vorhabenbezogener Bebauungsplan Nr.6 „Solarpark Passow 3“ in der Gemeinde Passow

Hier: Stellungnahme des Landkreises Ludwigslust-Parchim zum vorhabenbezogenen Bebauungsplan Nr. 6 "Solarpark Passow 3" der Gemeinde Passow, Amt Eldenburg-Lübz

**Vorhabenbezogener Bebauungsplan Nr. 6 "Solarpark Passow 3" der Gemeinde Passow, Amt Eldenburg-Lüz
frühzeitige Behördenbeteiligung nach § 4 Abs. 1 BauGB sowie Ermittlung des erforderlichen Umfangs und Detaillierungsgrades der Umweltprüfung**

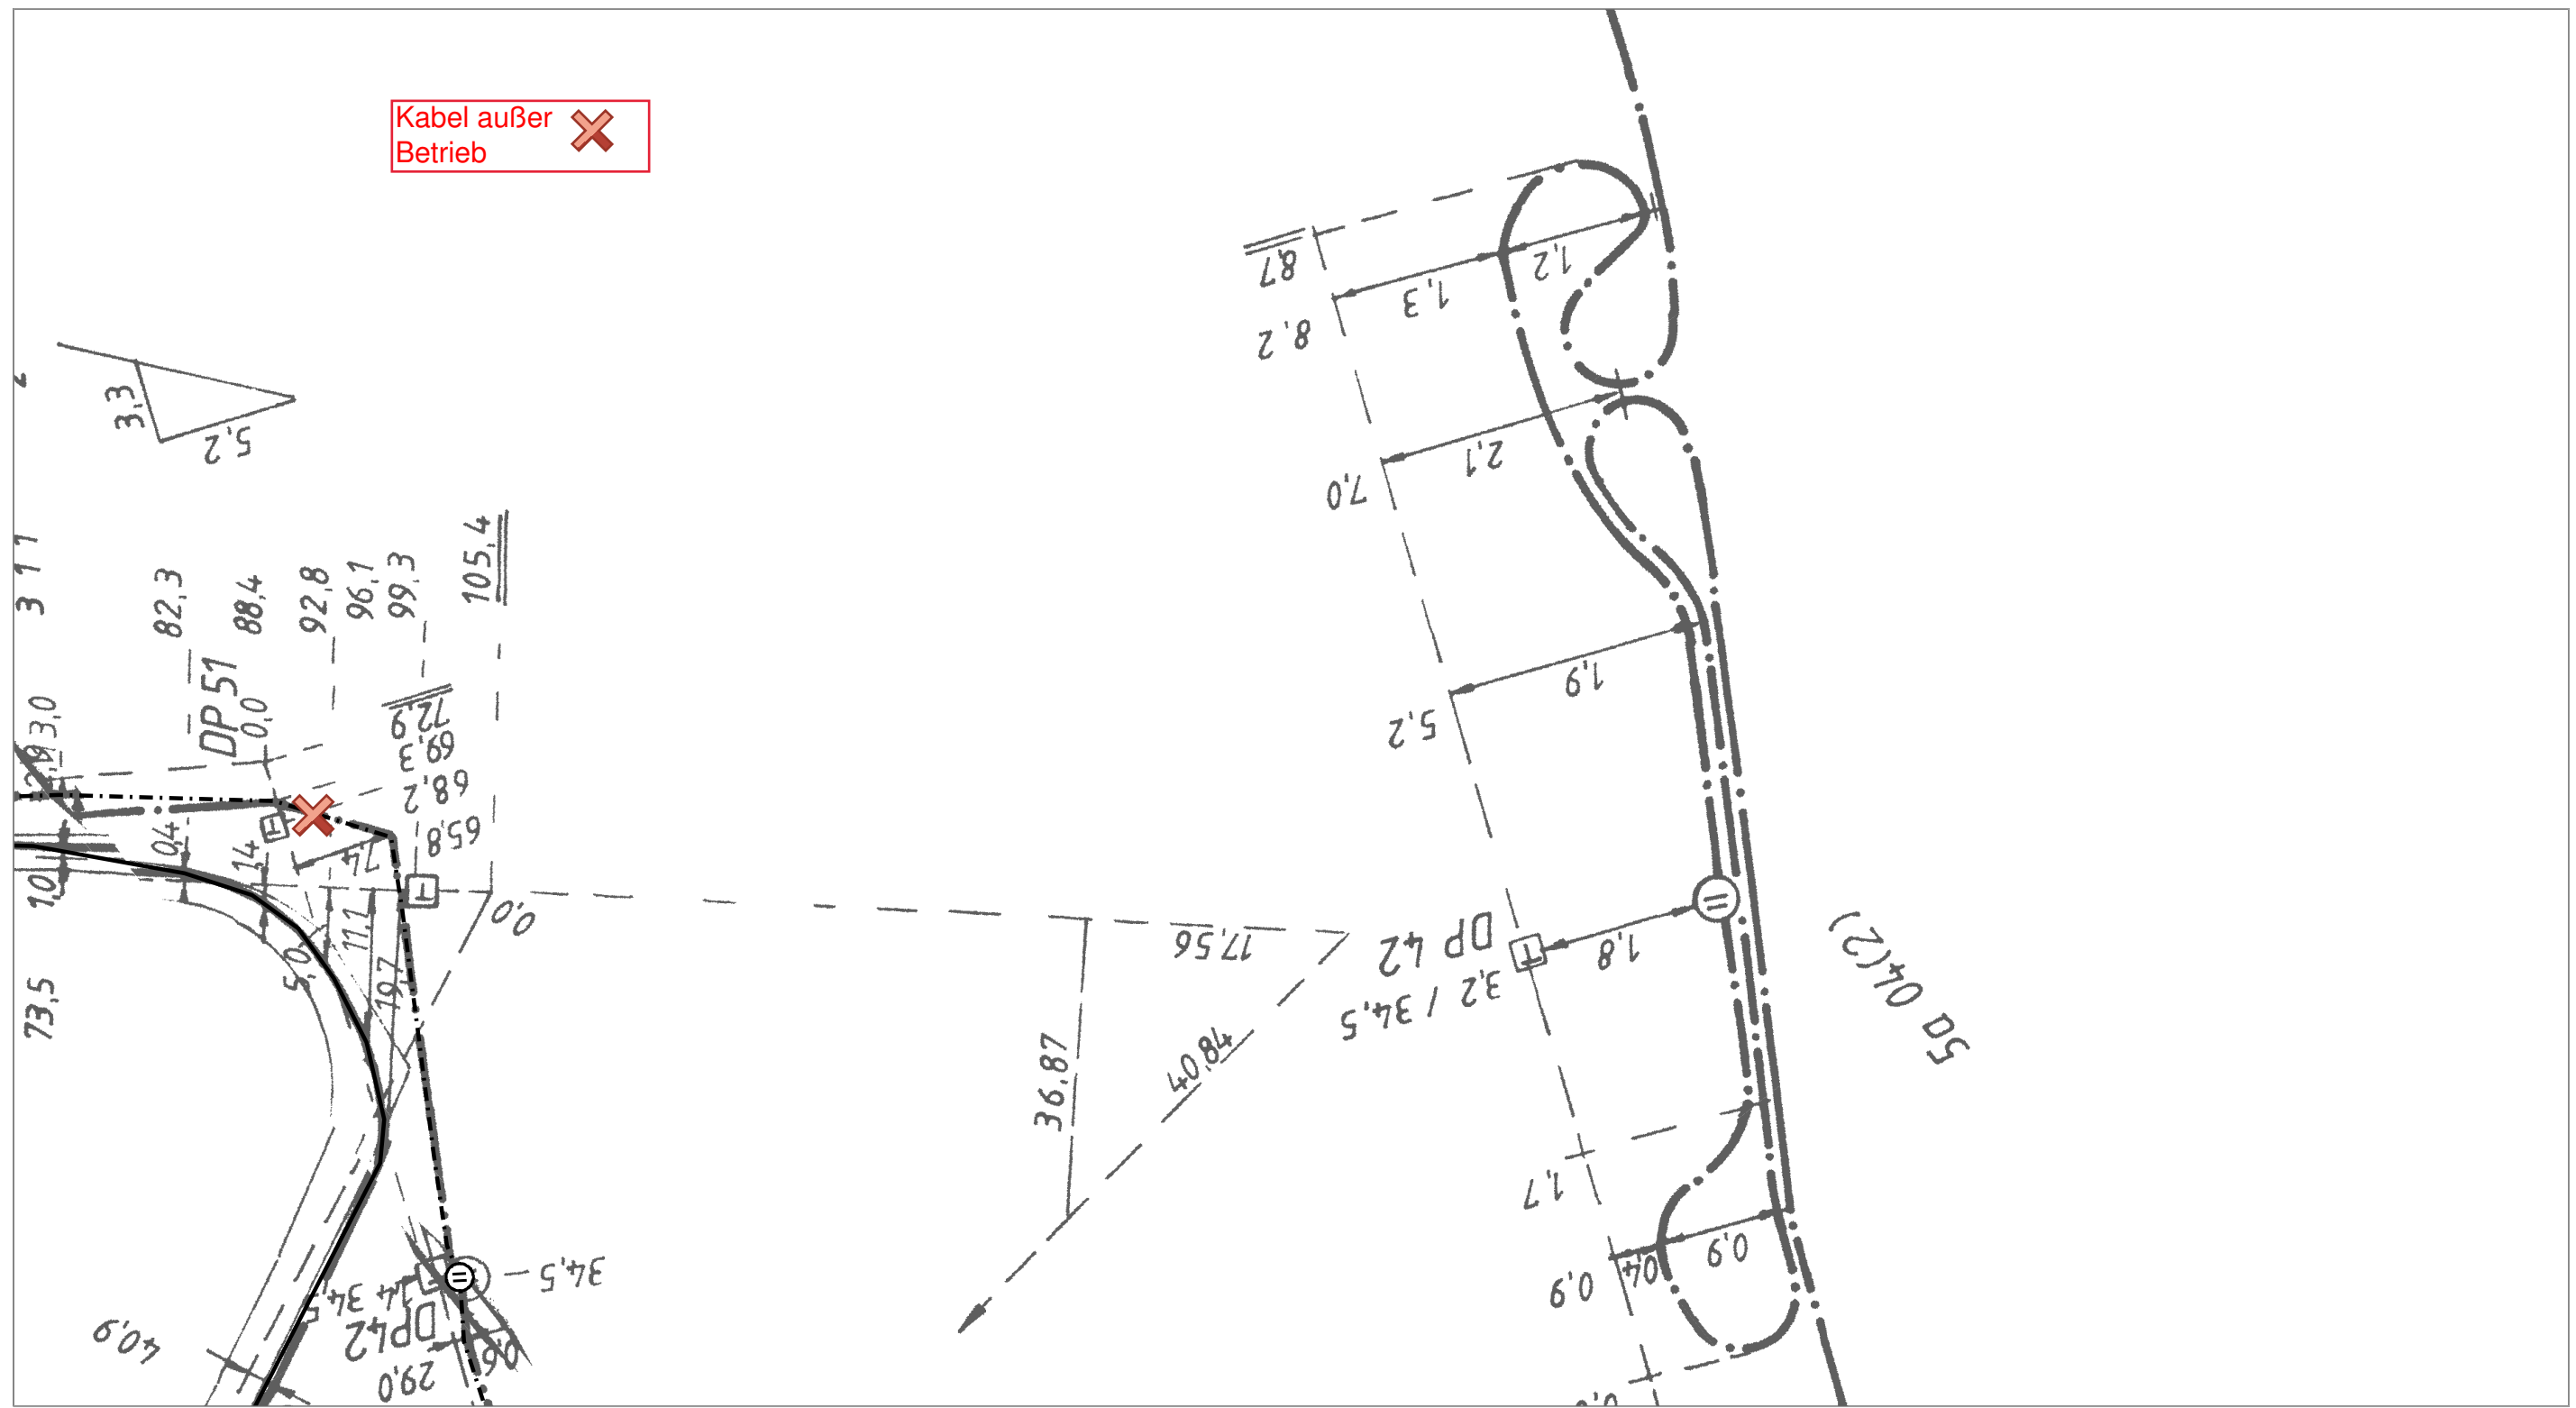
Anbei die aktuellen Bestandspläne der Telekommunikationsanlagen der Telekom für den Planteil 2. Wir bitten Sie, die Ihnen überlassene Planunterlage nur für interne Zwecke zu benutzen und nicht an Dritte weiterzugeben. Im Planteil 1 befinden sich keine Telekommunikationslinien.

Im Planungsbereich befinden sich Telekommunikationslinien der Telekom (siehe Lageplan). Diese können nicht oder nur mit einem unverhältnismäßig hohen Kosten- und Zeitaufwand verlegt werden. Wir fordern daher, die Baumaßnahme so mit uns abzustimmen, dass Veränderungen oder Verlegungen der Telekommunikationslinien vermieden werden können. Eine Verlegung der Telekommunikationslinie der Telekom kann nur unter dem Vorbehalt der technischen Realisierbarkeit und unter Kostentragung des Auftraggebers erfolgen.

Wir bitten daher schon bei der Festlegung der Standorte einen Abstand von mindestens 15 m zwischen den Erdungsanlagen der geplanten Anlage und der Telekommunikationslinie der Telekom zu berücksichtigen.

Anlage) Übersichtskarte mit gesetzlichem Waldabstand von 30 Metern (=rot mit blauer Umrandung) und Entwurf zum Planteil 1 (=gelb) des Bebauungsplanes Nr. 6 "Solarpark Passow 3" der Gemeinde Passow

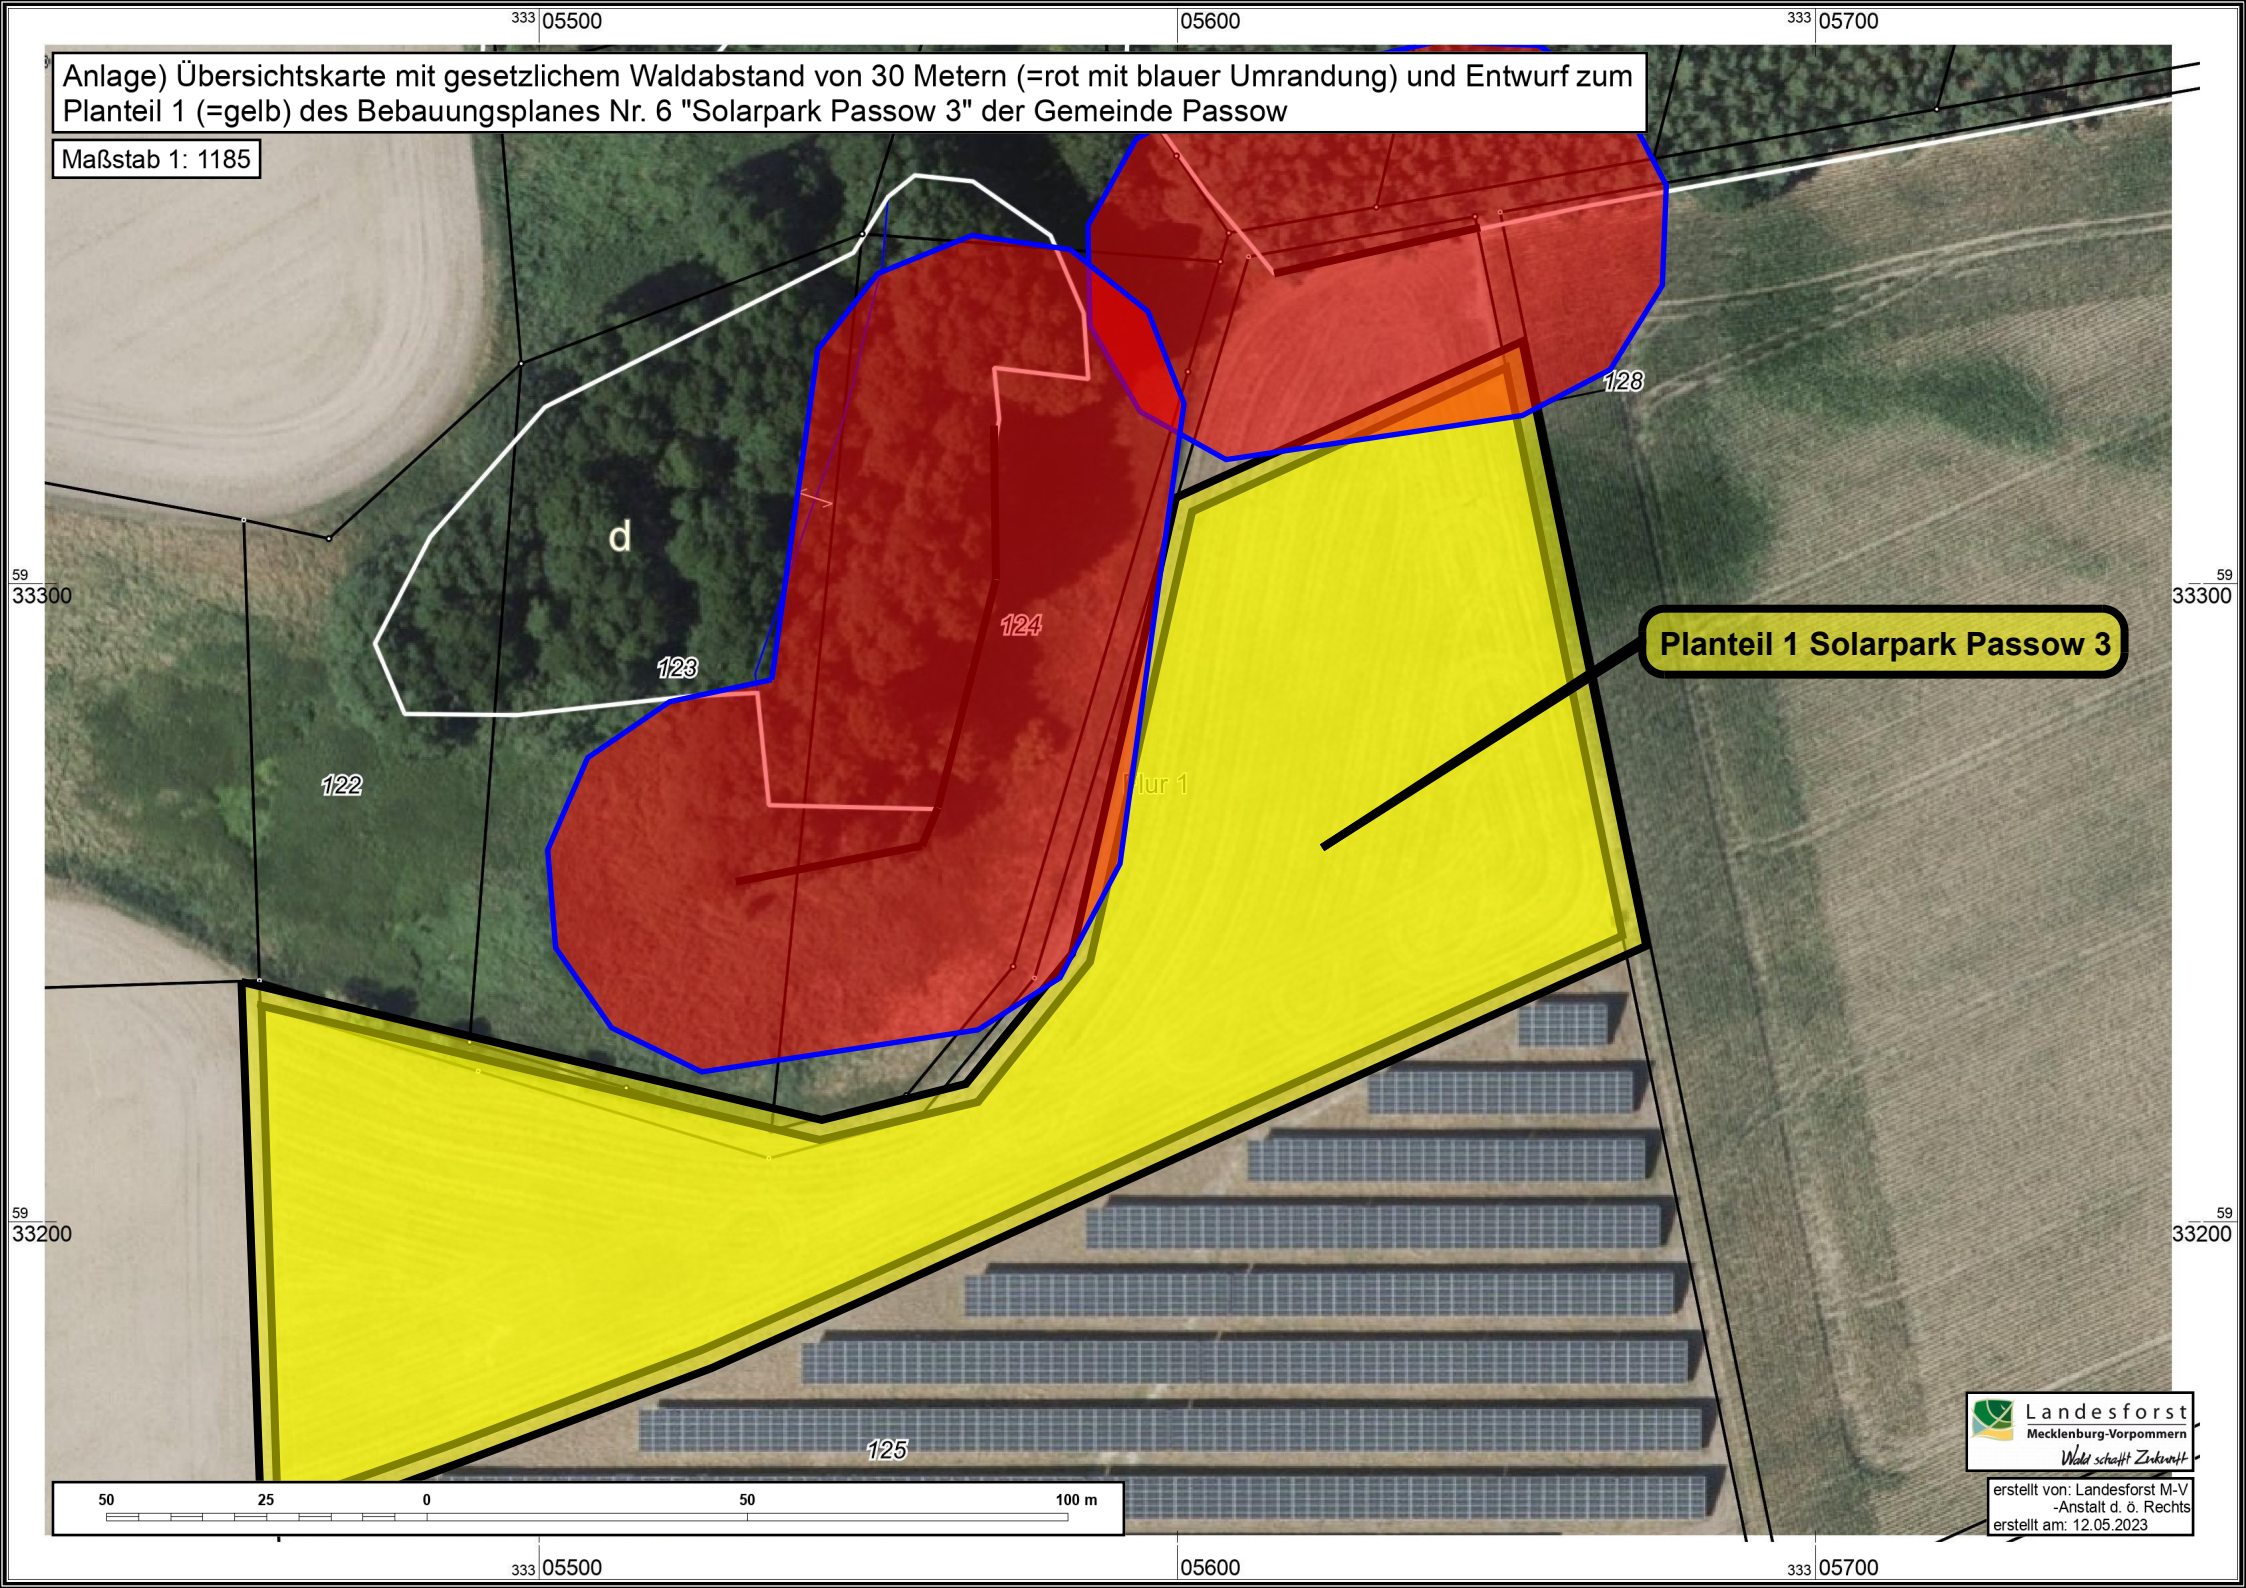
Die nördlich und westlich zum Geltungsbereich angrenzenden vorhandenen Waldflächen (sowie der hieraus resultierende Waldabstand von 30 Meter) werden in den eingereichten Planunterlagen nicht erwähnt.

Gemäß der vorgelegten Planungsunterlagen und in Ergänzung bzw. Korrektur der vorhandenen Waldflächen, befinden sich Bereiche der als „Planteil 1 SO EBS“ geplanten Baufelder teilweise im Bereich des gesetzlichen Waldabstandes von 30 Metern. Aus diesem Grund ist der vorgelegte Planvorentwurf in seiner derzeitigen Form abzulehnen, da der **Mindestabstand** zum vorhandenen Waldrand durch die nördliche und westliche Baugrenze des Baufeldes „Planteil 1 SO EBS“ unterschritten wird.

- a) Die der **Anlage** zu entnehmenden Waldflächen sind in korrekter Weise in die Planungsunterlagen zu übernehmen (sowohl in **Planzeichnung** als auch in Kapitel 5. der **Satzungsbegründung**) und hierbei auch der gesetzliche Waldabstand von 30 Metern zu diesen neu aufgenommenen Waldflächen grafisch korrekt darzustellen („Waldabstandsgrenze“). Dies gilt nicht nur für die Waldfläche innerhalb des Geltungsbereiches, sondern auch für die in der Anlage dargestellten, an den Geltungsbereich in einem Umkreis von bis zu 30 Metern angrenzenden Waldflächen.

- b) Die Baugrenze des Planteil 1 SO EBS ist im nördlichen und westlichen Bereich des genannten Baufeldes so abzuändern/ anzupassen, dass diese den gesetzlichen Mindestabstand von 30 Metern zum angrenzenden Waldrand einhält.
